SWAG 30 94 0308

подходит для:
двигателей Audi, VW, Seat и Škoda 1,6 TDI и
2,0 TDI с системой впрыска Common-Rail

Ремкомплект привода генератора

рис.1

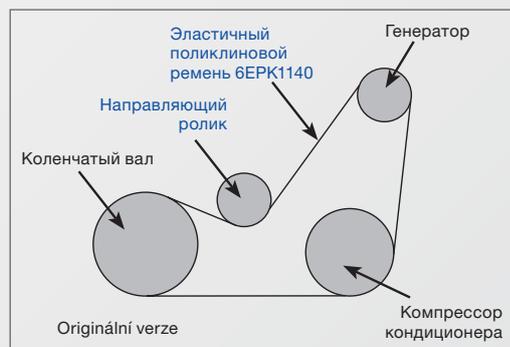
Первоначальная оригинальная версия привода вспомогательных агрегатов была оснащена эластичным поликлиновым ремнем и натяжным роликом и зарекомендовала себя как достаточно надежная (рис. 1). Чтобы улучшить NVH (шум, вибрация, жесткость работы) характеристики, автопроизводитель разработал новую конструкцию ремня привода вспомогательных агрегатов.

рис.2

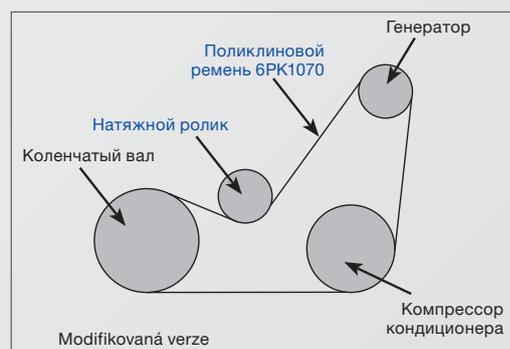
Стандартная конструкция была заменена на обновленную версию многореберного поликлинового ремня и подпружиненный ролик нового образца Комплект febi 40308 включает в себя все необходимые компоненты в соответствии с оригинальной спецификацией. Модифицированные детали доступны также по отдельности: 30 93 7533 (ремень), 30 10 2297 (натяжной ролик).
